Bebauungsplan Nr. 100 - Im Göhlen
Öffentliche Auslegung 19.08.21 bis 02.09.2021

**Bebauungsplan Nr: 100 – „Im Göhlen“
2.erneute öffentliche Auslegung gem. § 3 (2) BauGB und Beteiligung der Behörden
gem. § 4 (2) BauGB in Verbindung mit § 4a (3) BauGB**

Bebauungsplan Nr: 100 – „Im Göhlen“

Bebauungsplan Nr. 100 – „Im Göhlen“

- Starkregen am 05.06.21
Straße „Im Göhlen“

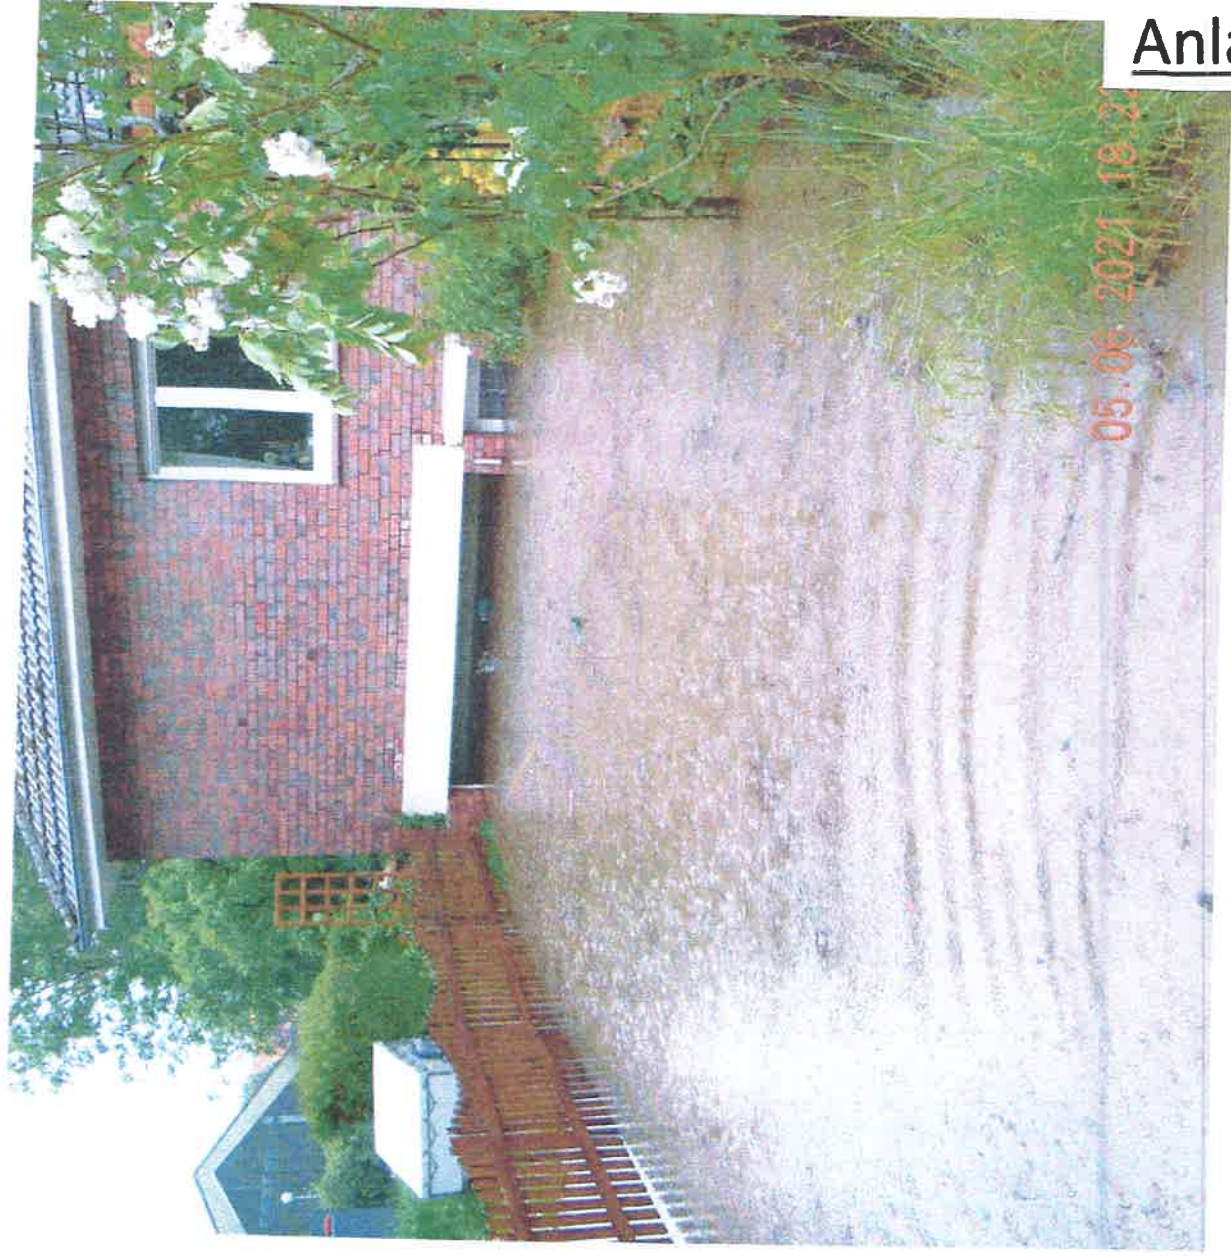
Tatsache ist, dass - beobachtet in 2020 - steigende Wassermassen nicht mehr aufgenommen worden sind und es u.a. aufgrund der baulichen Veränderung der Wasserführung zu kompletten Überflutungen bis an die Grundstücksgrenzen im Göhlen gekommen ist. Hier ist zu berücksichtigen, dass es sich bei den zum jetzigen Zeitpunkt umgesetzten baulichen Veränderungen nur um eine Teilrealisierung der geplanten Maßnahmen handelt.

Ein späteres, wie in der Neuplanung (Bypass 500 Meter, 1 Meter Durchmesser) vorgesehenes Einleiten von Oberflächenwasser, würde nicht funktionieren, da die Bäche (s. Fotos) nicht mehr Wasser aufnehmen kann.

offener Vorfluter

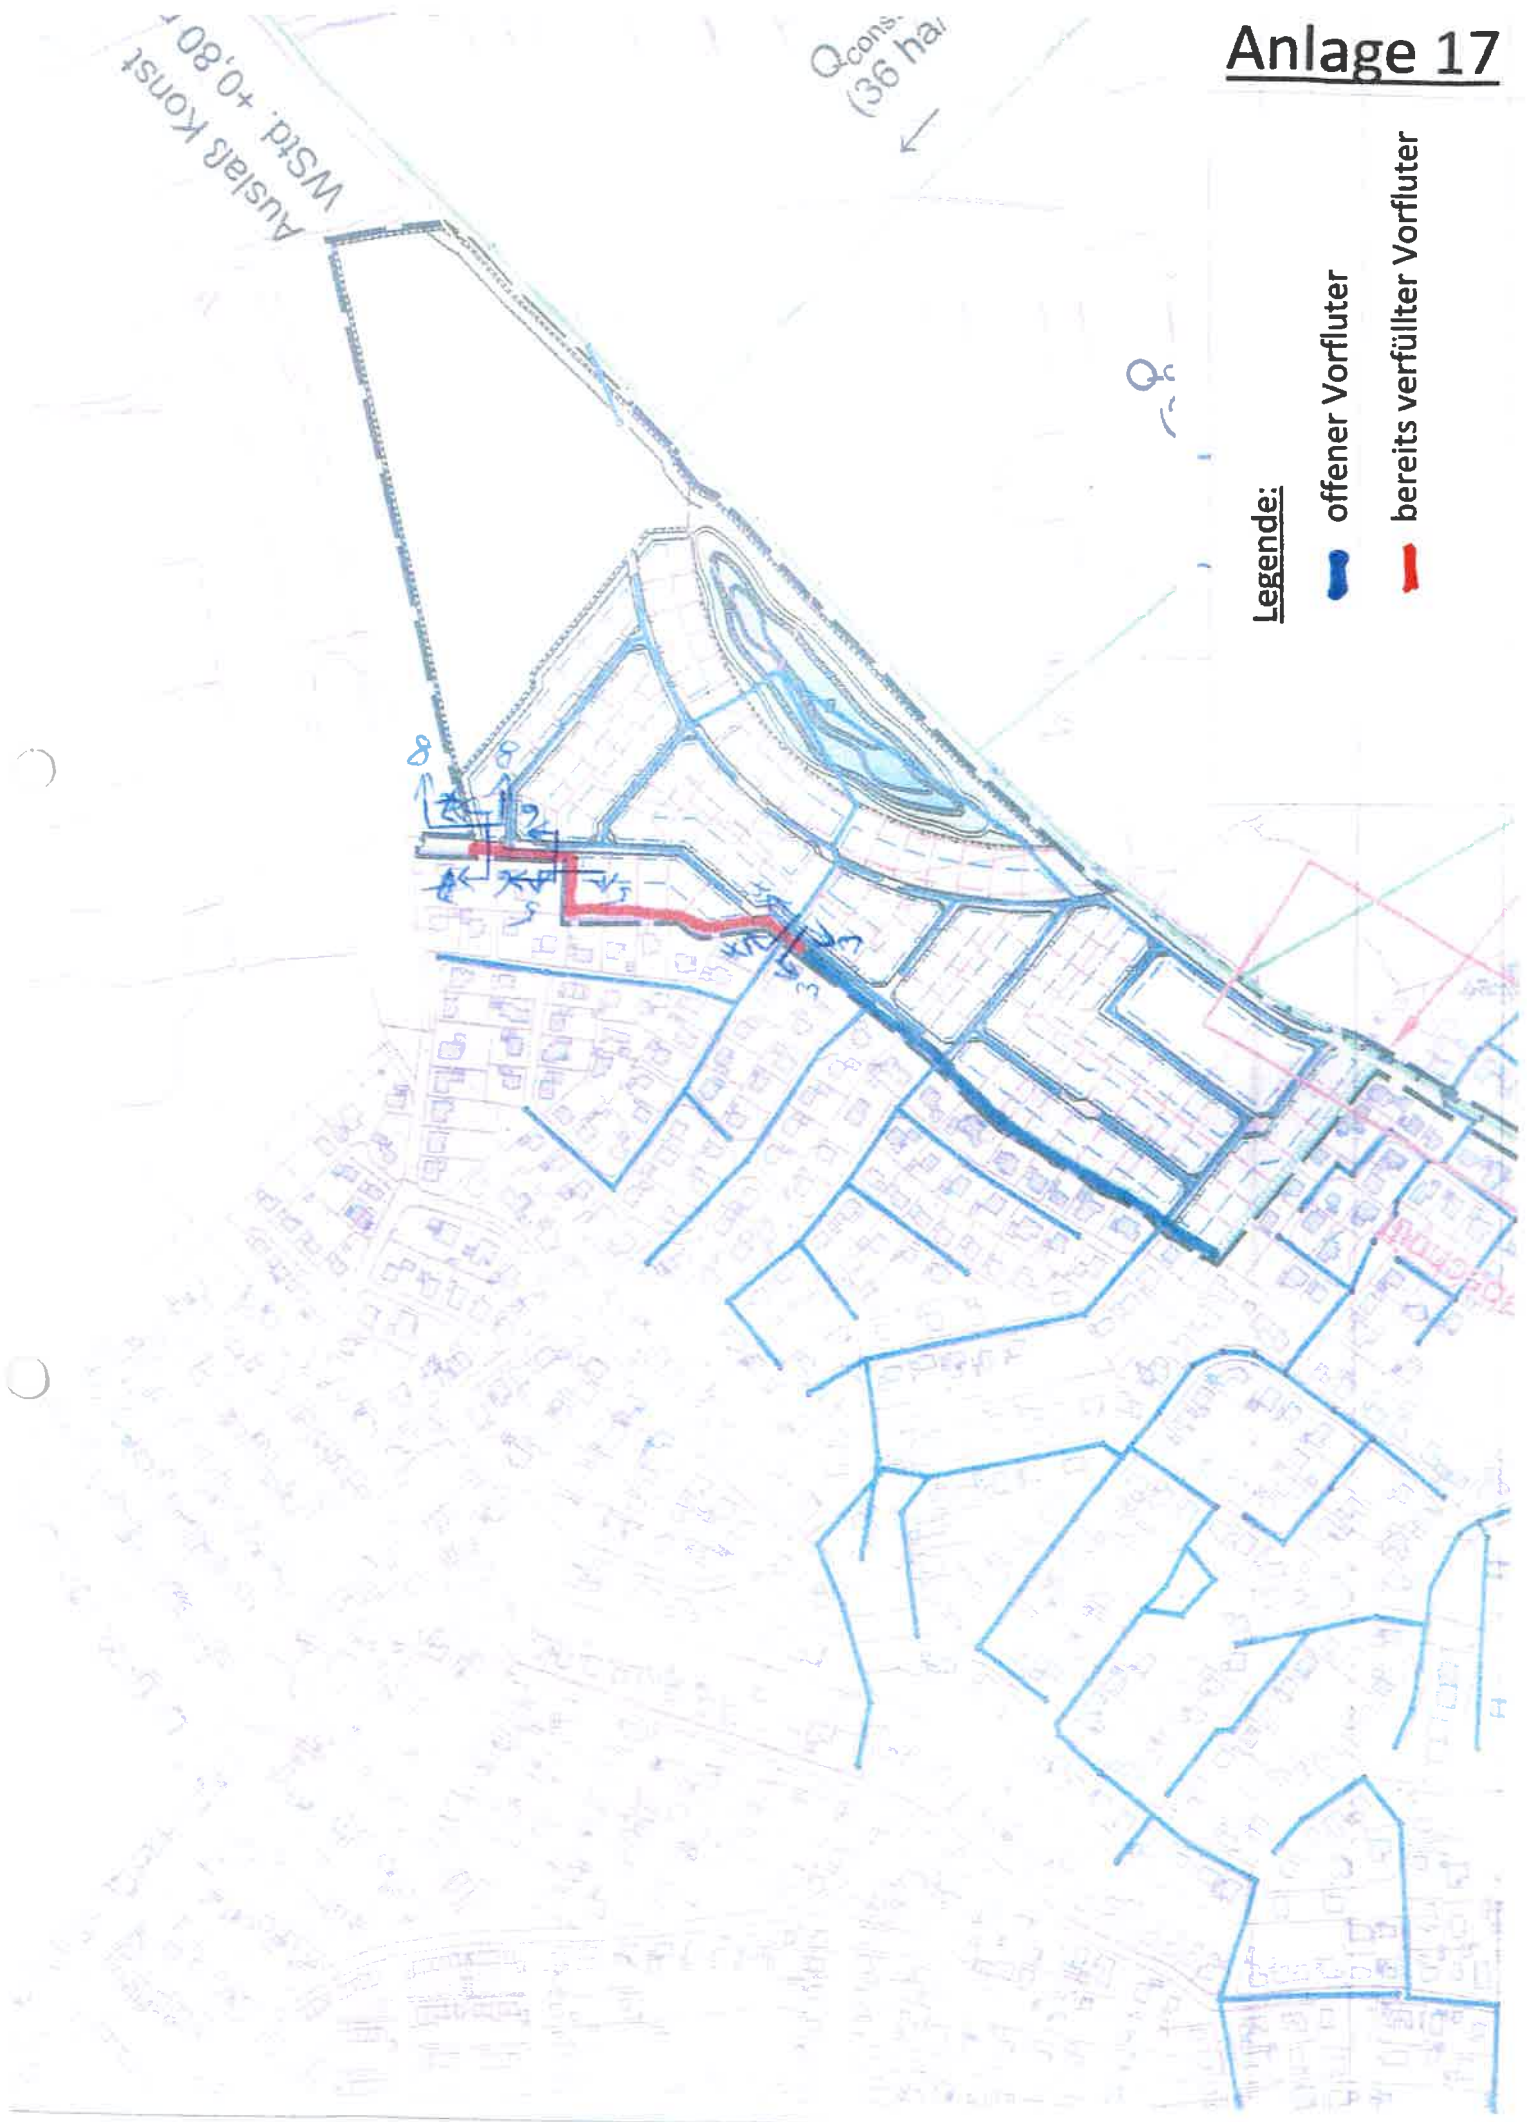
Er würde somit auch Schutz vor Überschwemmungen für das geplante Baugebiet bieten. Es ist zu vermuten, dass die Überschwemmung am 05.06.2021 im Bereich Koppelweg auf die vorgezogene Verfüllung der Teilstrecke dieses Vorfluters zurückzuführen ist.

Da das geplante Baugebiet „Im Göhlen“ in einer Senke liegt, kommt diesem Vorfluter und dem alten Regenrückhaltebecken künftig aus wasserwirtschaftlicher Sicht besondere Bedeutung zu. Dies ist bei der Planung der Grundstücksaufteilung unberücksichtigt geblieben.

Bereits verfüllter Vorfluter

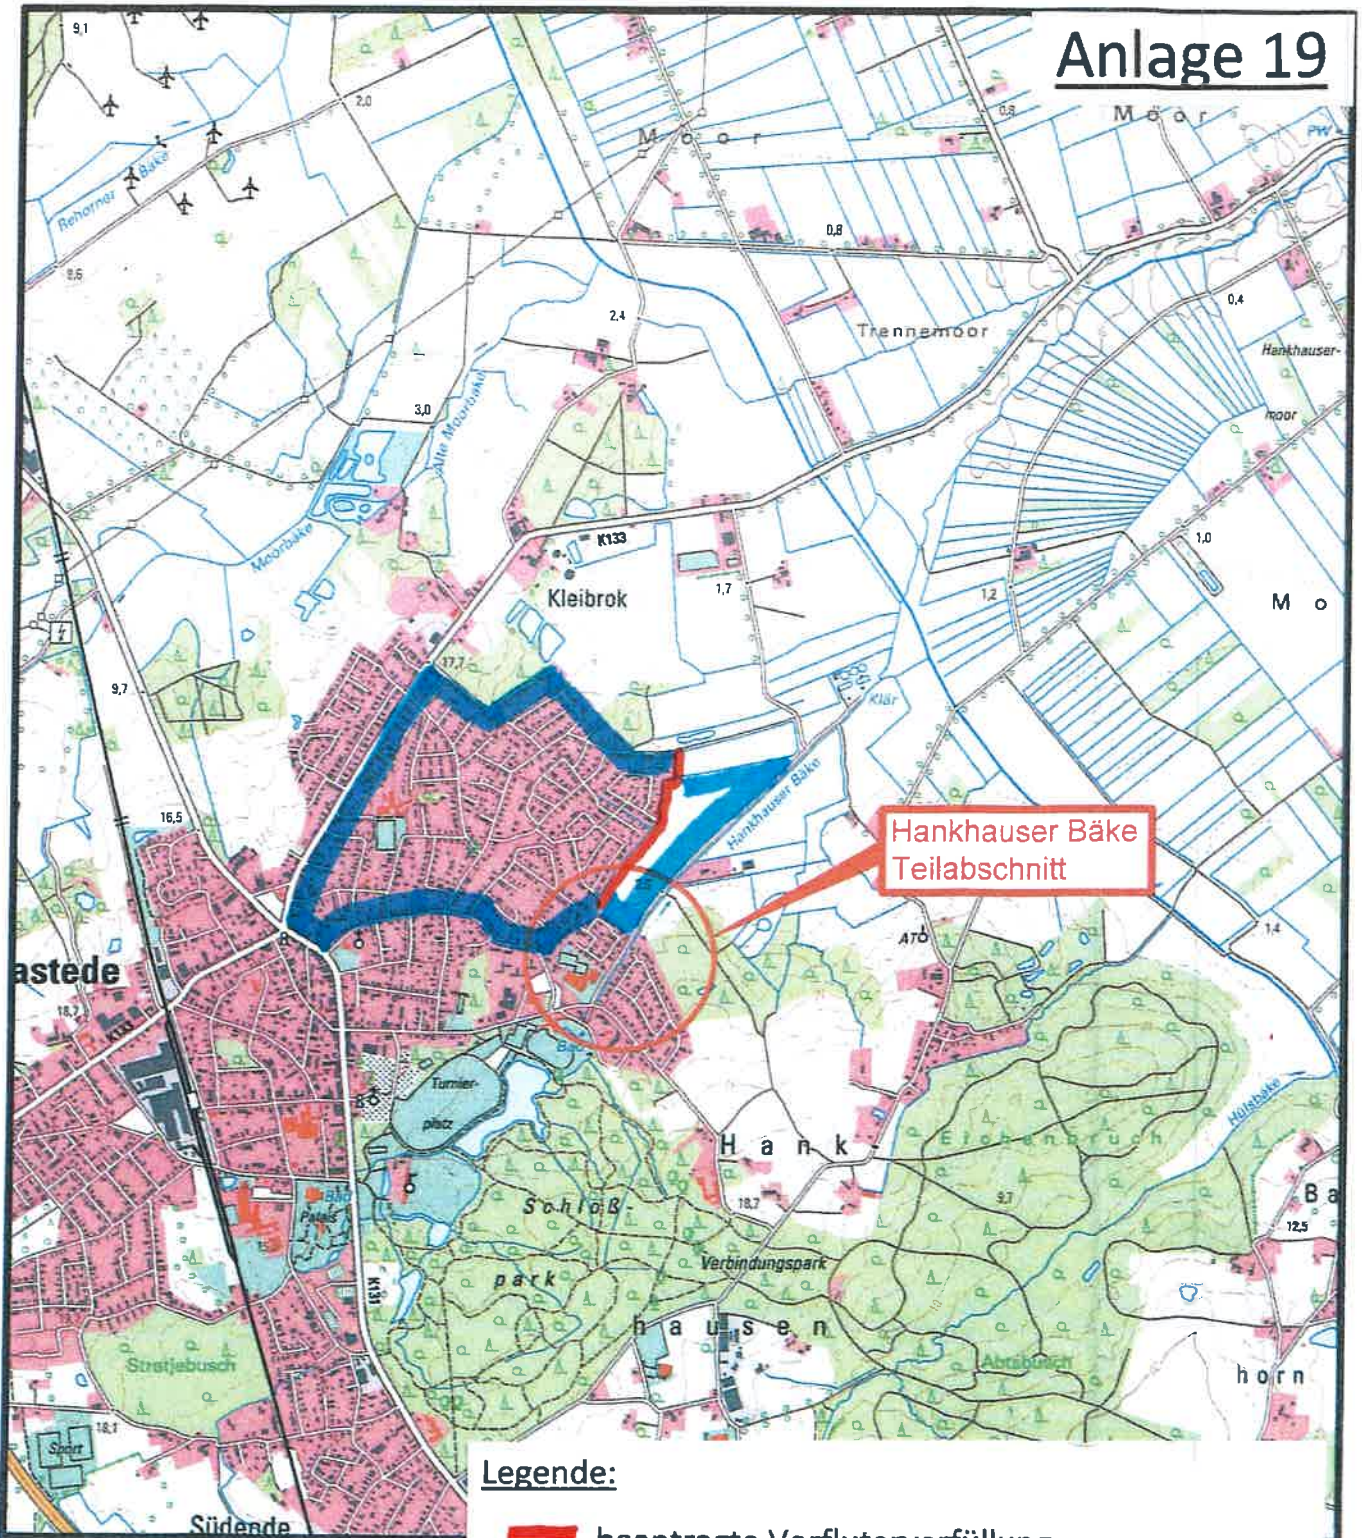
Über die geplante Aufgabe des alten RRB und die beantragte Aufhebung / Verfüllung des Gewässers III. Ordnung kann deshalb u. E. erst nach Vorlage eines General-Entwässerungsplans entschieden werden.

Hankhauser Bäche in Höhe neues Regenrückhaltebecken

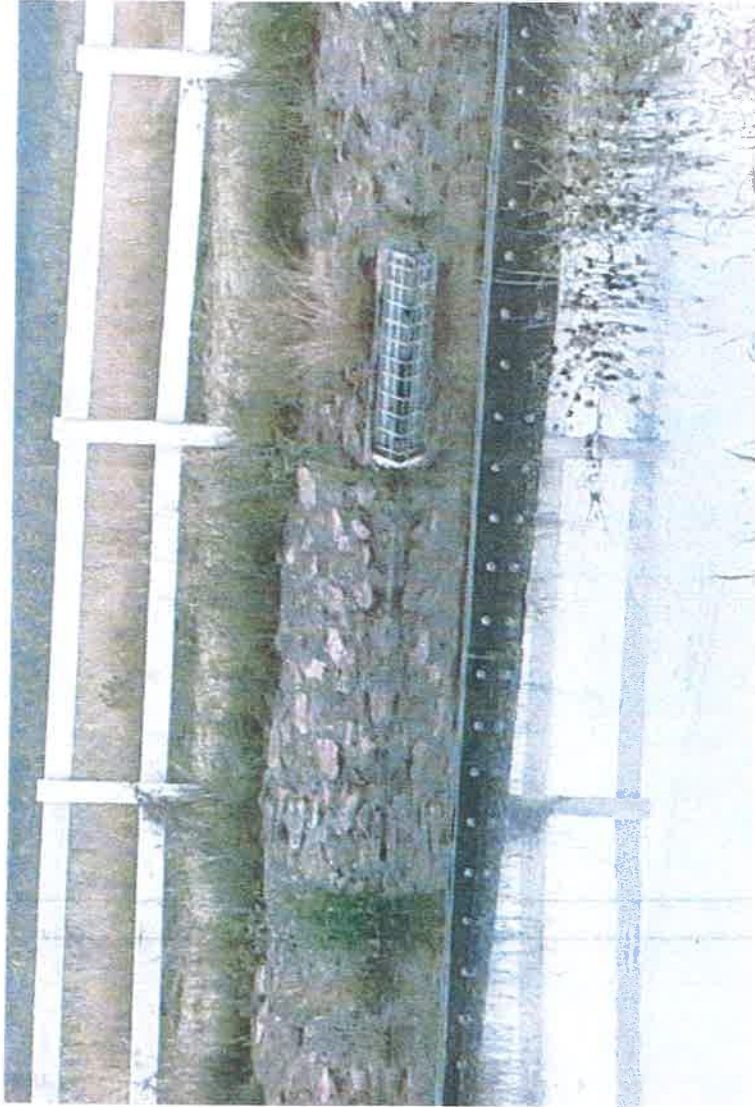
Ein späteres, wie in der Neuplanung (Bypass 500 Meter, 1 Meter Durchmesser) vorgesehenes Einleiten von Oberflächenwasser würde nicht funktionieren, da die Bäche (s. Fotos Sturm) nicht mehr Wasser aufnehmen kann.

Überschwemmung der angrenzenden Ländereien

Abb. 3: Kompensationsmaßnahmen - Teilbereich 1

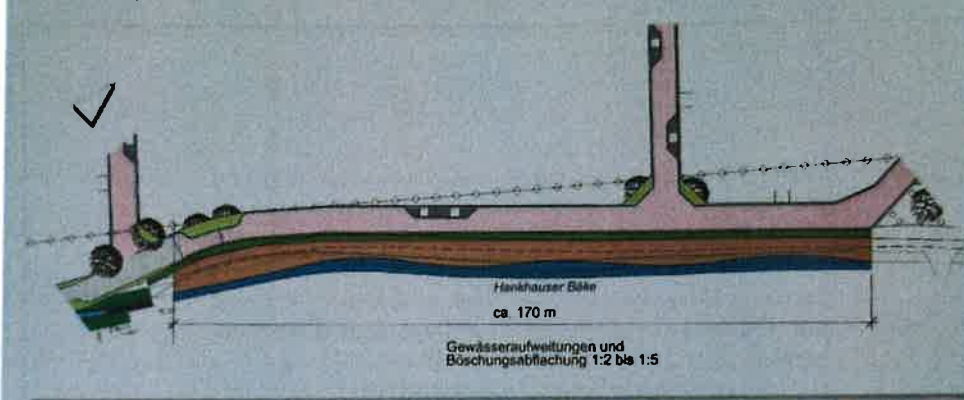
Ob die massiven technischen Veränderungen an der Bäke und der Entfall von Kompensationen die Durchführung erneuten Vorprüfung des Einzelfalls erfordert, muss geprüft werden. In jedem Fall sind zusätzliche Kompensationsmaßnahmen erforderlich.

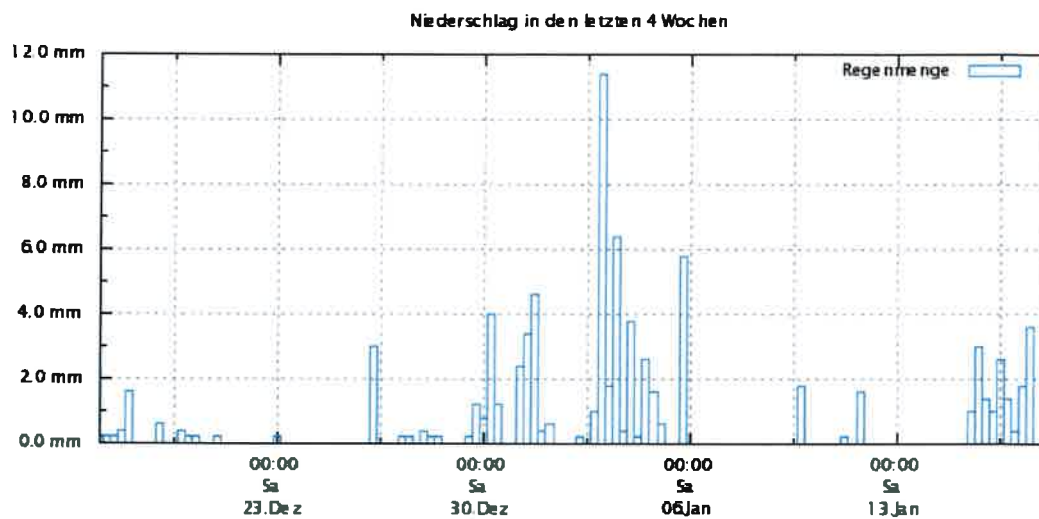
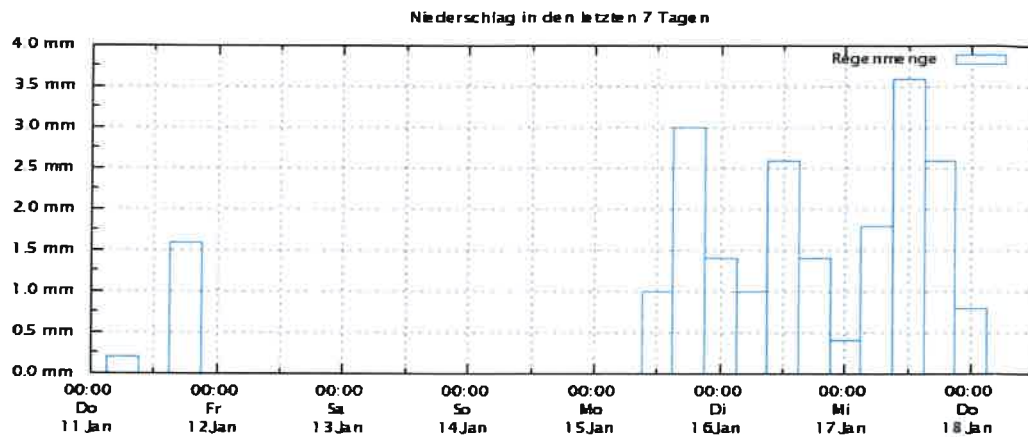
Eine vollkommen andere Situation liegt im Bereich unserer Zuwegung (Verrohrung DN 1000) vor. Das Gelände (die Zufahrt liegt höher) liegt hier um mehr als 1,0 m tiefer und der Rückstau einfluss aus dem Geestrandtief macht sich hier deutlich bemerkbar.

Wird der im Profil Nr. 27 ermittelte Wert der Überstauung des Rohrquerschnittes auch an der Stelle unserer Zufahrt in Ansatz gebracht verbleibt ein theoretischer Freibord von nur 13 cm.

Daten: Ok Zufahrt +2,32 m, OK Durchlass +1,64 m, Einstau wie in Profil 27 mit 55 cm, Reserve (Freibord) 13 cm
